Modification n°1 du PLU Commune du SAUZE DU LAC

Note de la commune en réponse aux Avis des Personnes Publiques Associées et de la MRAe

Perspectives visuelles depuis la RD 954, route qui mène de Savines le Lac au Sauze du Lac :

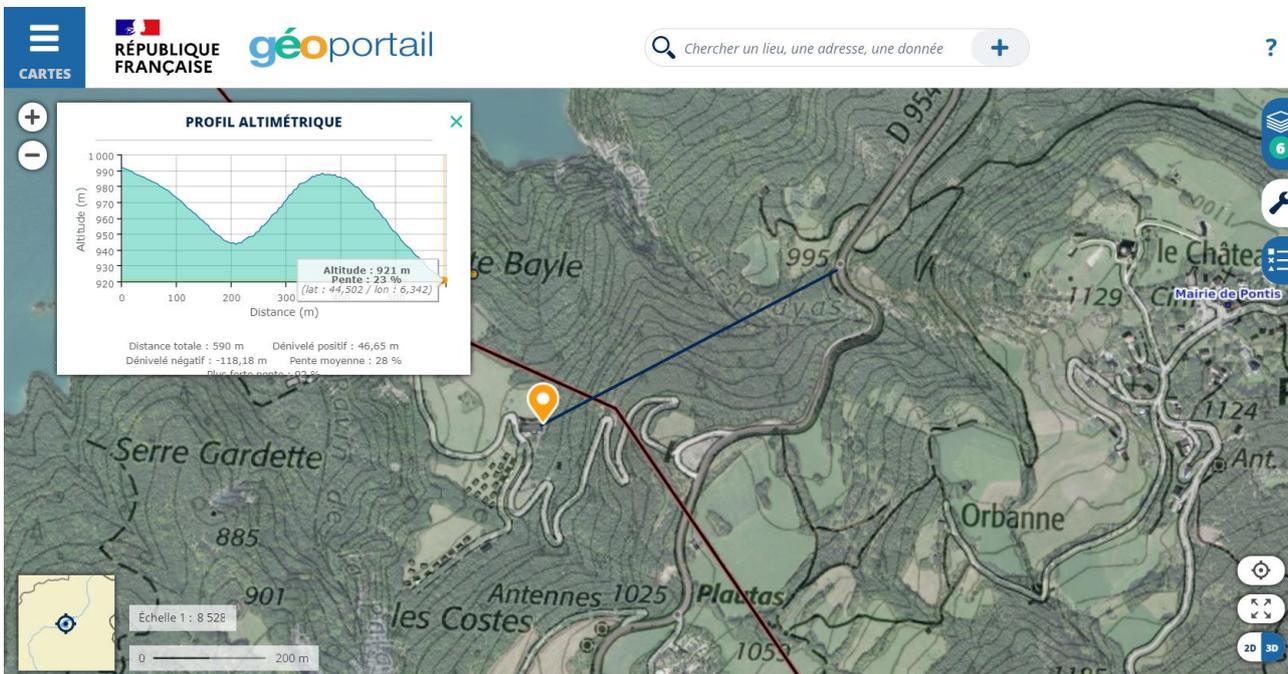
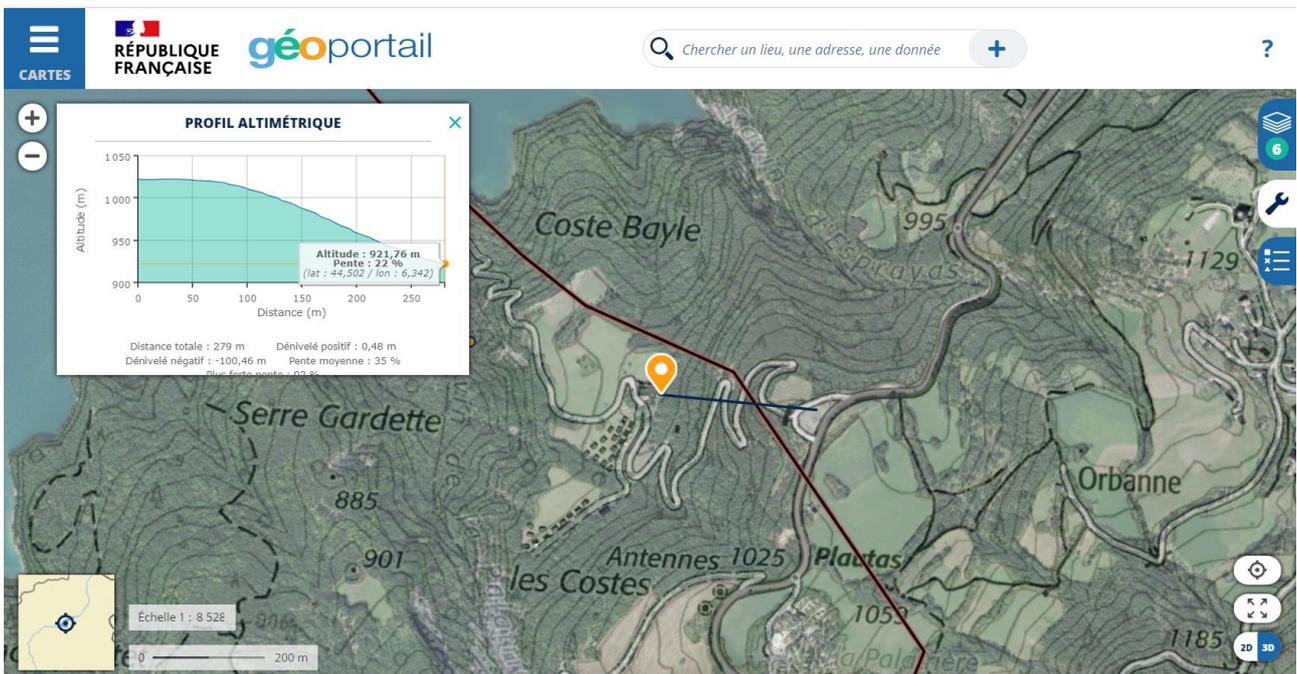
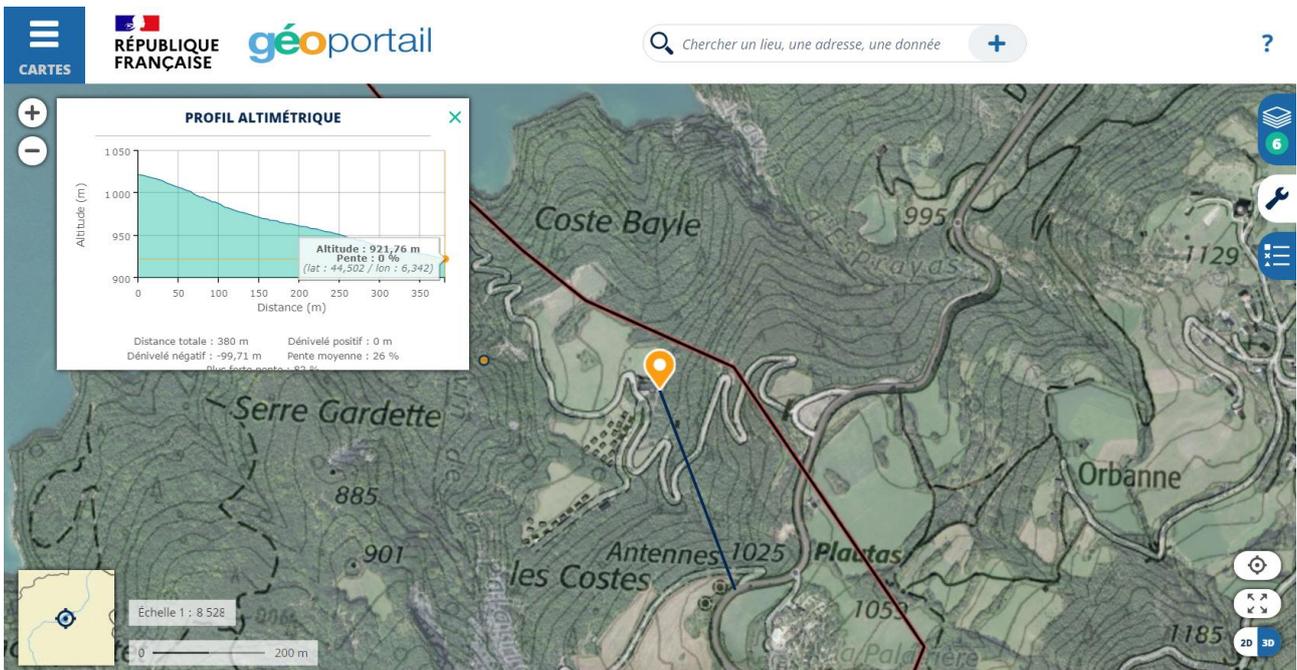
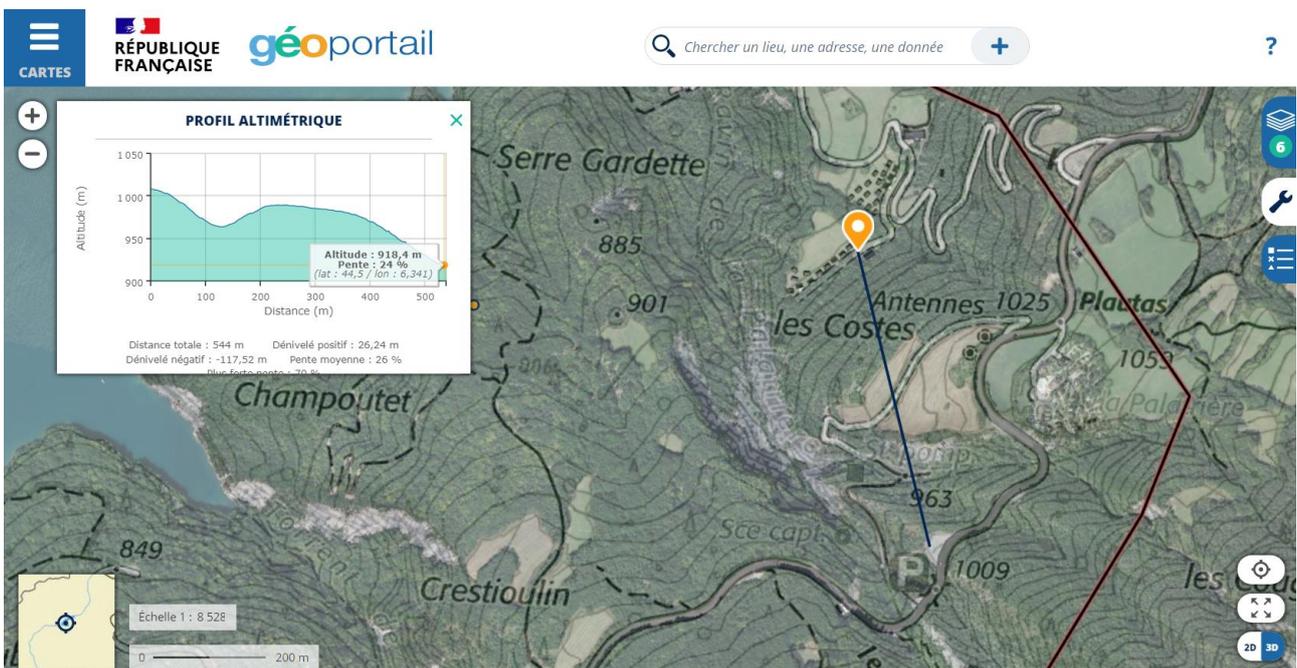
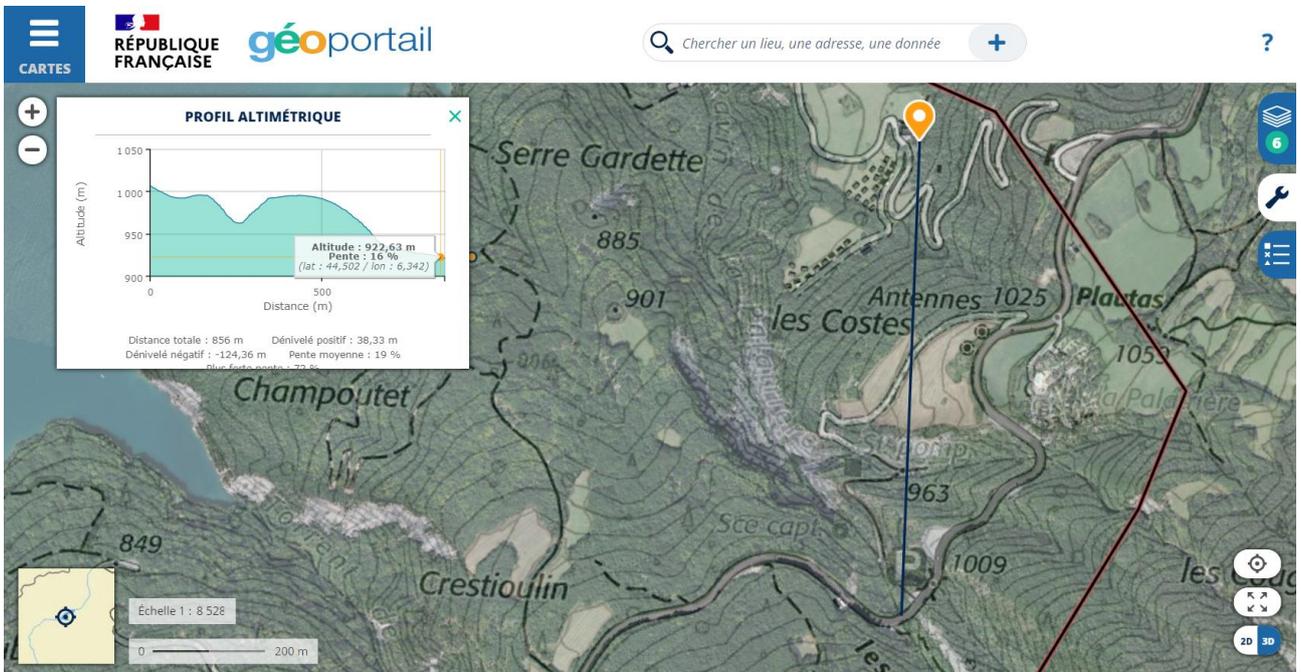
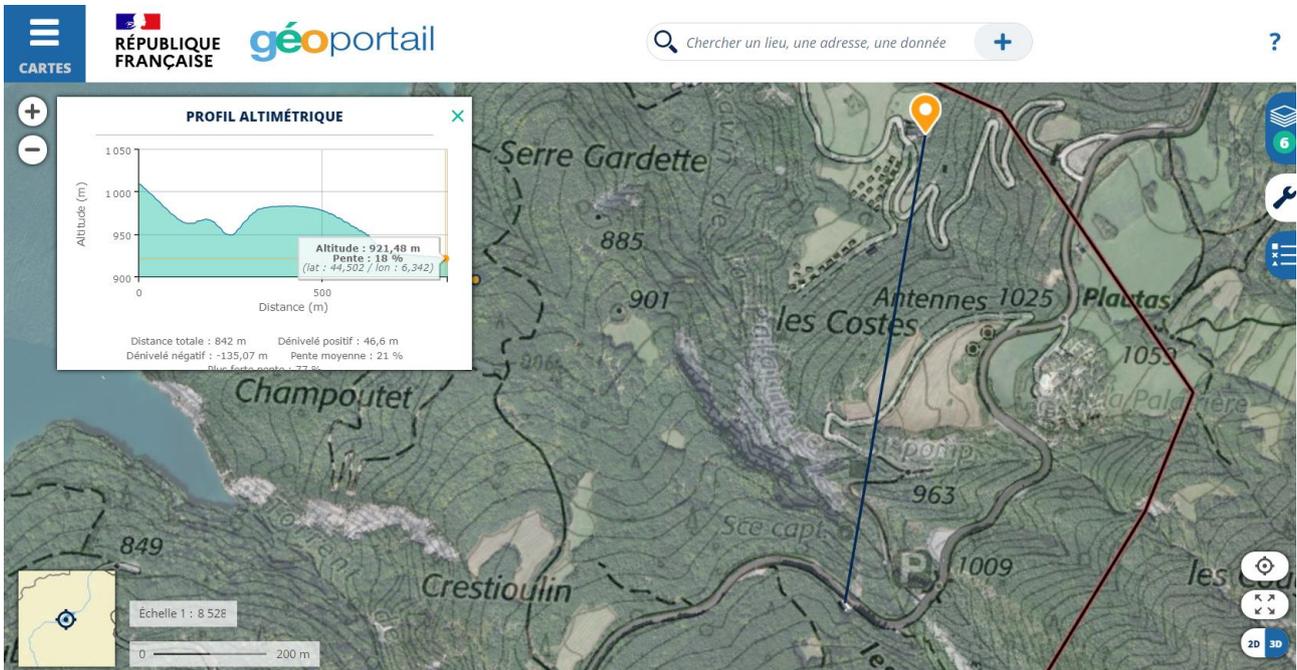
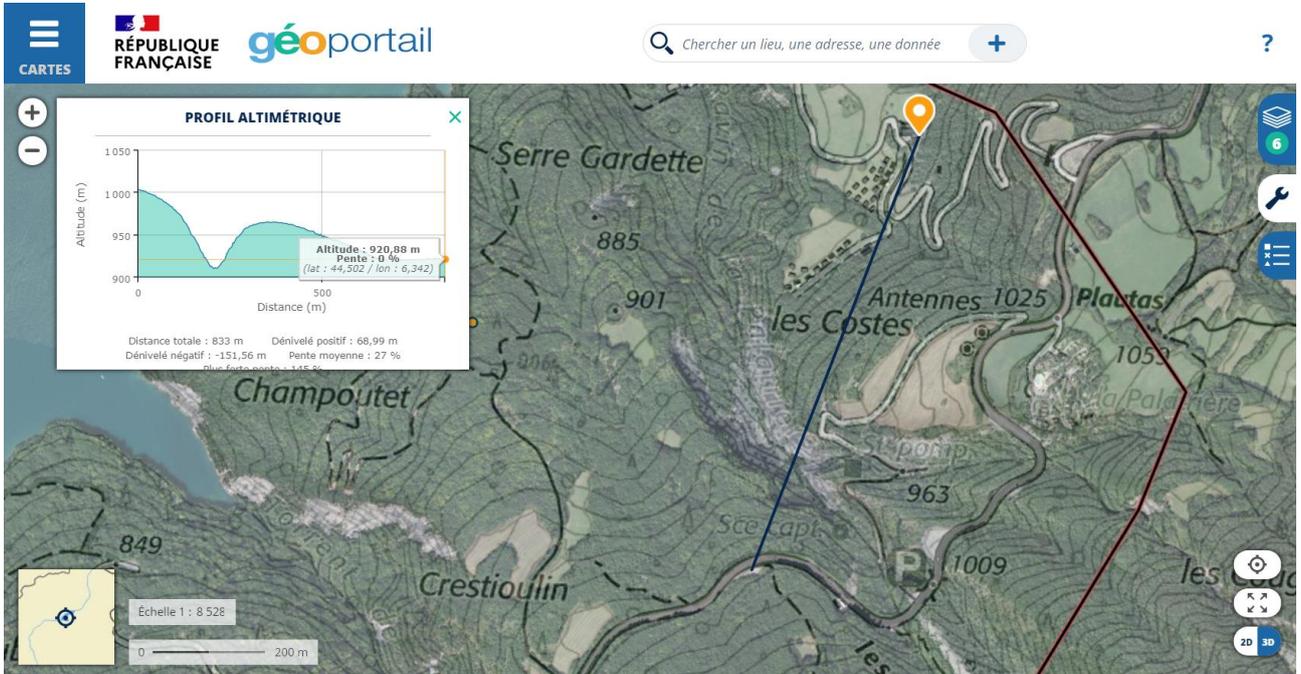
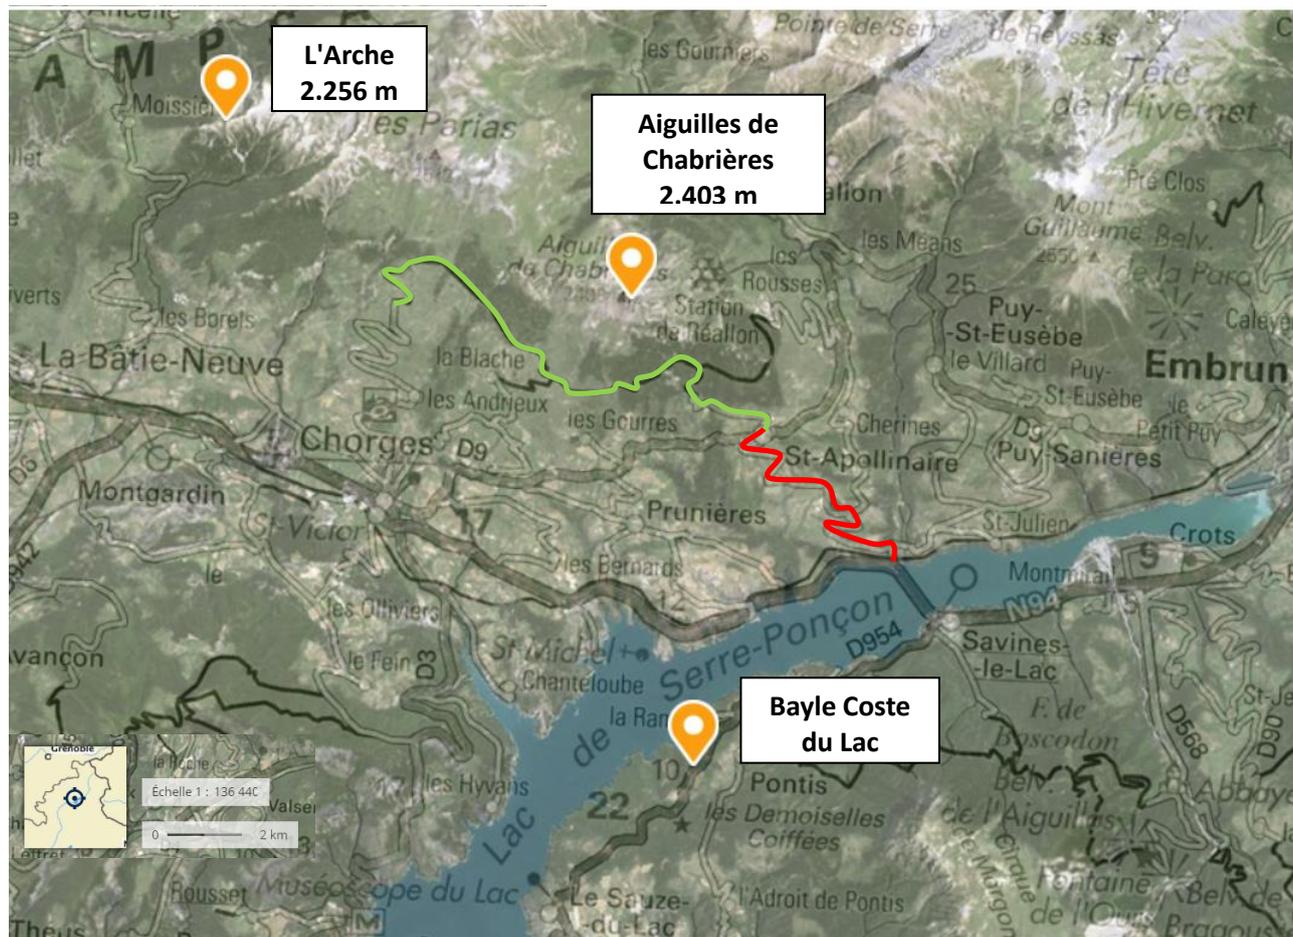
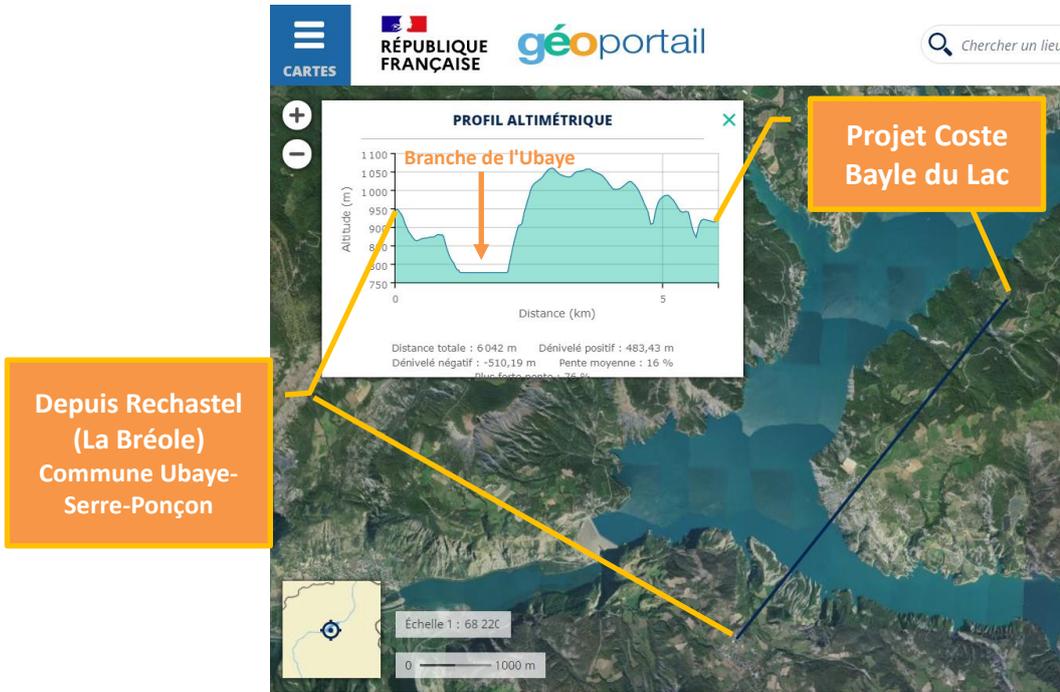
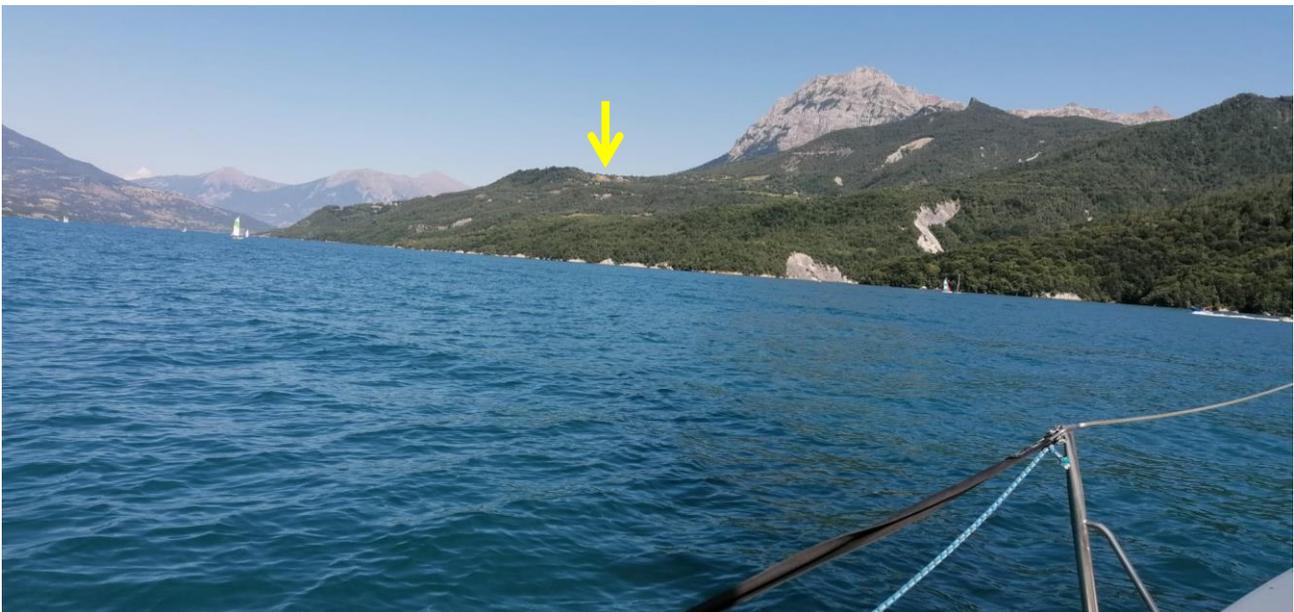
La MRAe recommande de recenser de façon exhaustive l'ensemble des points de vue remarquables proches ou lointains et d'analyser sur cette base toutes les perceptions du secteur de projet.

Le rapport de présentation sera complété pour intégrer les vues proches (depuis la RD 954) et lointaines du site (depuis la rive droite du Lac).

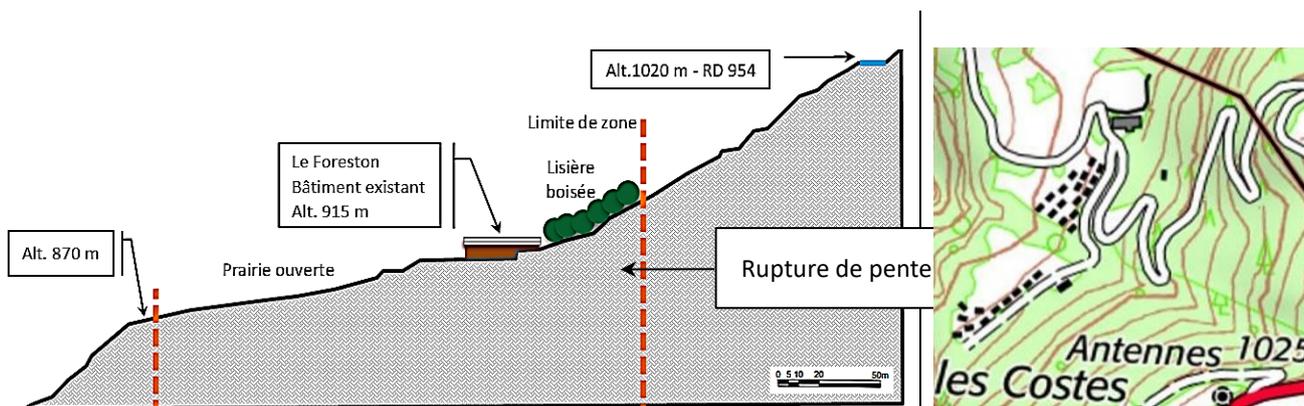
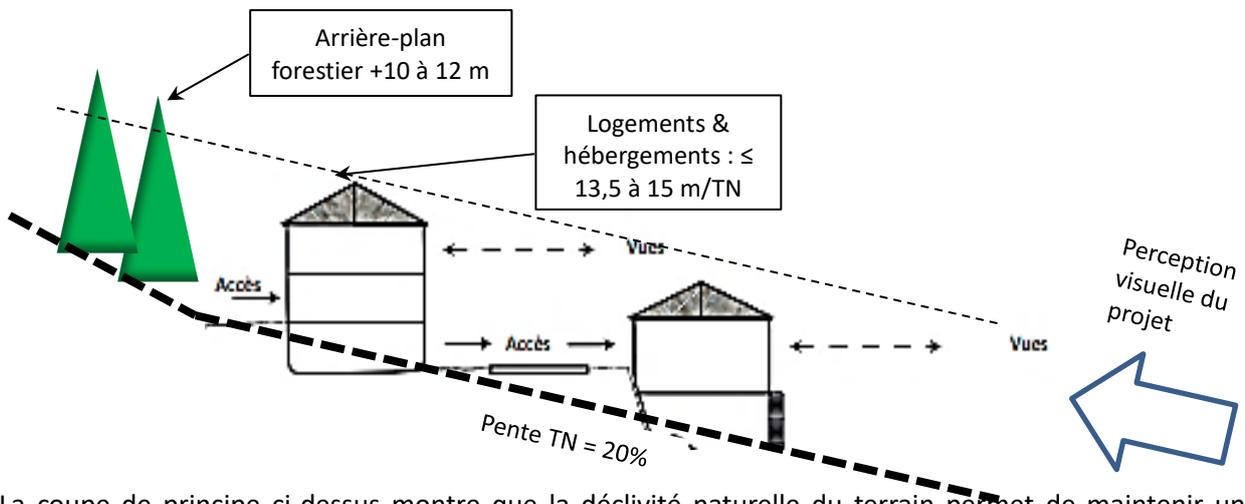
La MRAE recommande de préciser et de mettre en cohérence les contraintes paysagères relatives à la hauteur du bâti dans le rapport de présentation et le règlement du PLU.

L'intégration paysagère du projet est notamment basée sur la perception visuelle du projet depuis l'aval, depuis le lac ou depuis la rive opposée et plus particulièrement sur l'adossement (visuel) du projet à l'arrière-plan forestier (canopée de pins sylvestres). Du fait de la pente naturelle du site, la hauteur autorisée des constructions doit permettre de confondre la silhouette des bâtiments avec l'arrière-plan boisé.

La pente moyenne du site d'implantation du projet est de l'ordre de 20 % (de 17 à 22 % d'après la cartographie IGN/Géoportail). Mais le profil en long du terrain présente des ruptures de pente notables, notamment à hauteur de la zone d'implantation des constructions existantes et à créer, ce qui vient accentuer la présence du front boisé existant à l'arrière du hameau.

Soit, une dénivellation de 2,40 m pour une construction courante abritant du logement ou hébergement touristique (constructions majoritaires dans le projet) et dont la profondeur moyenne d'assiette est de 12 m. Ce qui équivaut quasiment à une hauteur d'étage.

La coupe de principe ci-dessus montre que la déclivité naturelle du terrain permet de maintenir une canopée en arrière-plan visuel de même hauteur sinon plus haute que la hauteur maximale des constructions situées au premier plan. Le gabarit moyen des constructions nouvelles retenu dans l'OAP est R+2+combles avec une hauteur maximale à l'égout de toiture de 8 ou 9 m. La hauteur maximale au faîtage est de 13,5 ou 15 m avec une pente de toiture à 100 % (assiette de 12 m).
